## AMPLIACIÓN DE INFORMACIÓN N°1

ESTUDIO DE IMPACTO AMBIENTAL CATEGORÍA II

RANCHO K  
PROMOTOR: RANCHO K, S.A.

ELABORADO POR: GRUPO MORPHO, S.A.

Partiendo de los polígonos que se forman por las zonas de protección y el polígono de no intervención, el balance indica que:

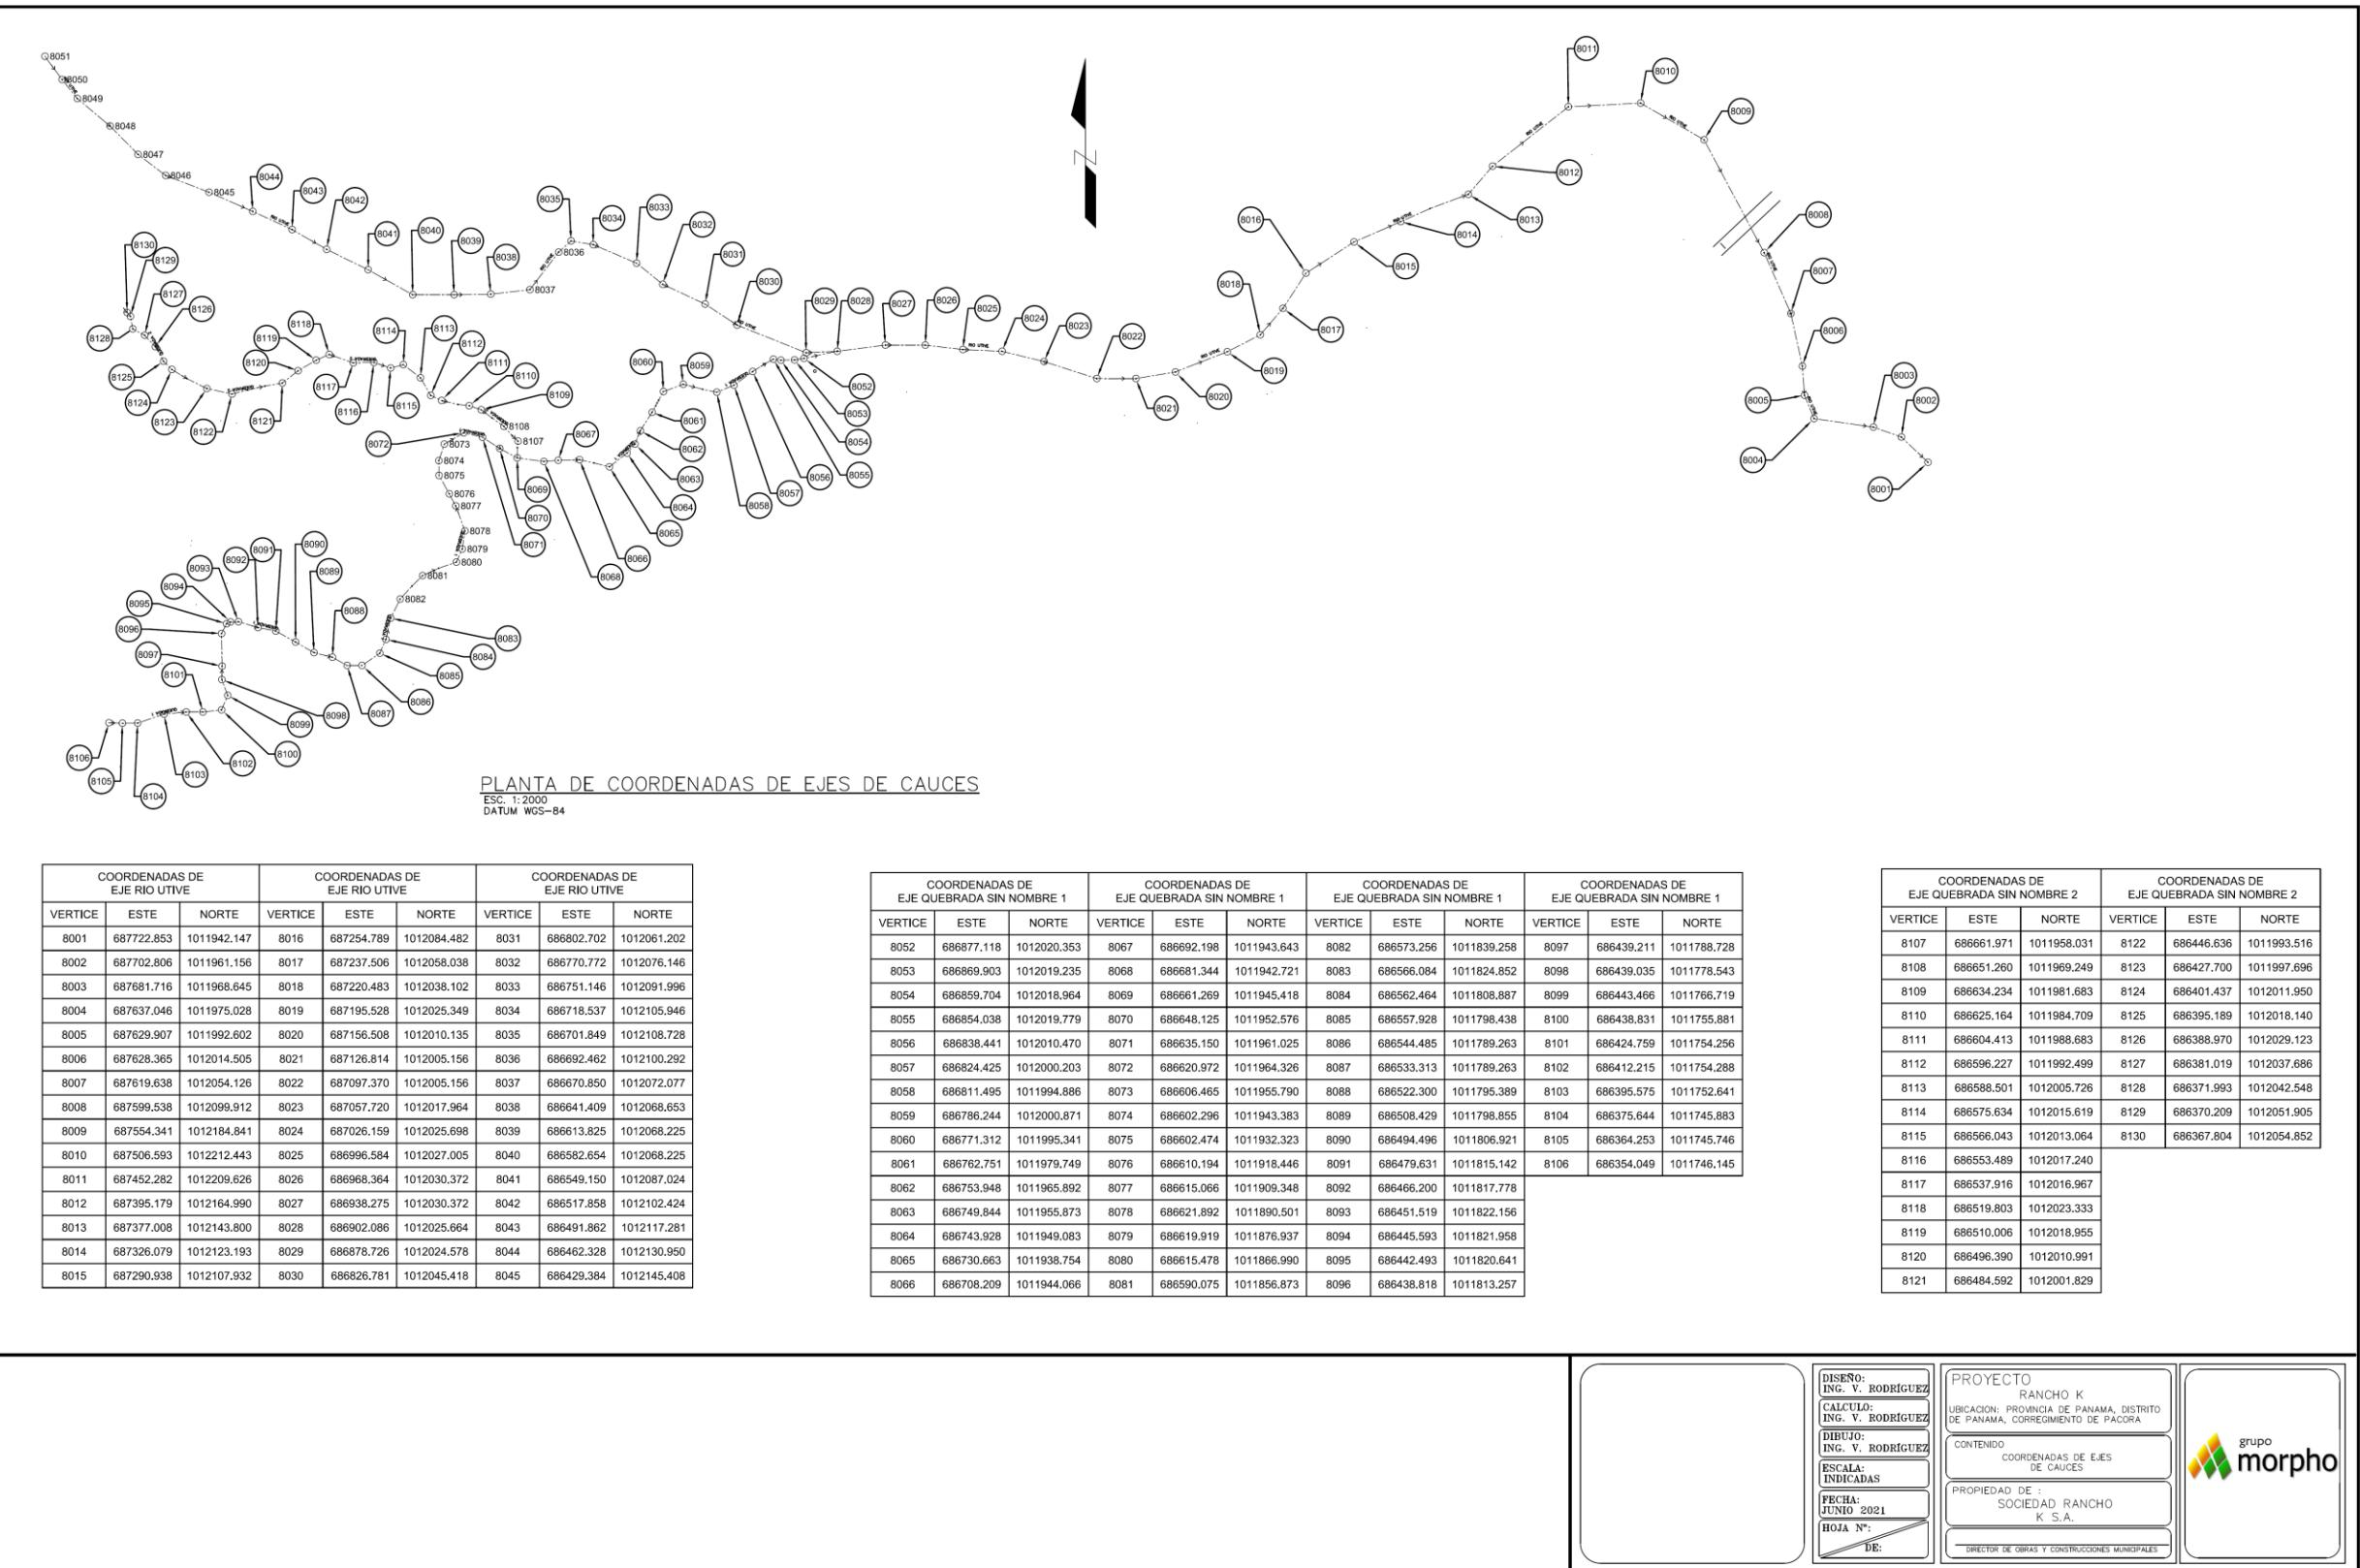
pertinentes”. Sin embargo, en la página 222 del EsIA (anexos A), se aporta plano arquitectónico del proyecto, en el cual se observa que los estacionamientos vehiculares y otras infraestructuras del proyecto, se ubican dentro de la servidumbre hídrica. Por lo que se solicita:

- a. Aclarar si el proyecto a desarrollar contempla la construcción de alguna obra sobre el cauce de las fuentes hídricas señaladas, río Utivé, río Cabobre, quebrada sin nombre 1 y 2.**
- b. Presentar coordenadas UTM con DATUM de la superficie de protección del Río Utivé, río Cabobré y quebrada sin nombre 1 y 2, según lo establecido en la Ley 1 de 3 de febrero de 1994 (Ley Forestal) e indicar sus superficies.**
- c. Aportar plano arquitectónico del proyecto donde se indique el ancho y longitud del cauce del Río Utivé, río Cabobré y quebrada sin nombre 1 y 2, con relación al polígono del proyecto, donde se muestre el área de protección de acuerdo a lo establecido en la Ley 1 de 3 de febrero de 1994 (Ley Forestal).**

En la sección donde se desea construir los estacionamientos, hay una parte que se marca como área de protección porque el río hace un pequeño islote. Esas zonas, que fueron evaluadas en el inventario forestal pie a pie y la descripción de vegetación, no contienen árboles actualmente. Solo la zona llegando al puente, mantiene aún 7 árboles. Sin embargo, más de lo que se considera zonas de protección de los ríos se encuentran protegidas en la zona declarada de no intervención por el proyecto. Por lo que se solicita intercambiar una zona por la otra.

La superficie total de la Zona de Protección de los cuerpos de agua dentro del polígono total del proyecto es de 65,683.562m<sup>2</sup> y el polígono de no intervención es de 90,662.68 metros cuadrados, u 9.0 Ha.
